Granskningsutlåtande

Detaljplan för Borgvik 1:2, 1:7, 1:8 samt del av Norra Kungsladugården 1:11, Kungsörs kommun

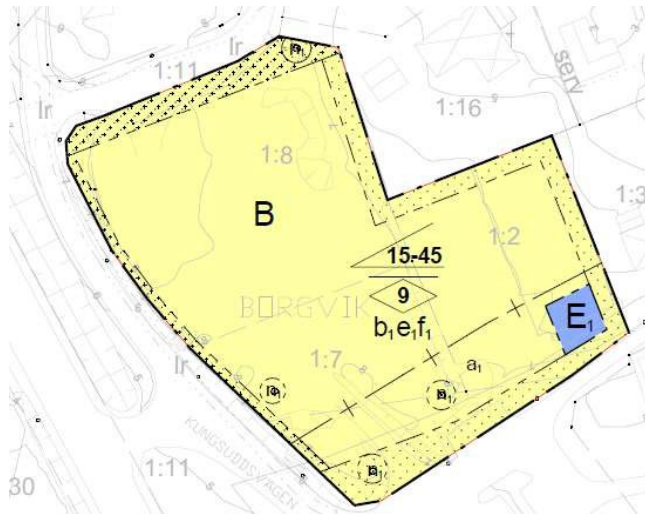
I planbeskrivningen s.16 under rubriken Elförsörjning önskas en komplettering av texten då befintlig transformatorstation som försörjer bl.a. Borgvik med el inte är tillräcklig för denna exploatering.

Plankartan har enligt samrådsredogörelsen kompletteras med ett E-område om 10x10 m för en ny transformatorstation. Det stämmer att kommunen stämt av och fått klartecken med Mälarenergi Elnät angående denna storlek på E-område i detta fall, då E-området föreslogs placeras enligt bilden nedan. Eområdet i plankartan i granskningshandlingen har dock flyttats jämfört med den överenskomna placeringen och är nu till stor del placerat på prickmark, vilket innebär att det inte kan uppföras en transformatorstation på platsen. Föreliggande placering i plankartan kan därmed inte accepteras.

Planbeskrivningen förtydligas med beskrivning om att befintlig transformatorstations kapacitet inte klarar av en exploatering inom området.

E-området utökas något åt öster till antagandet. Prickmark närmast vägen i söder tas också bort för att underlätta MälarEnergis placering av transformatorstation. Detta har stämts av med MälarEnergi som godkänt E-områdets utformning via mail daterat 2022-11-03.
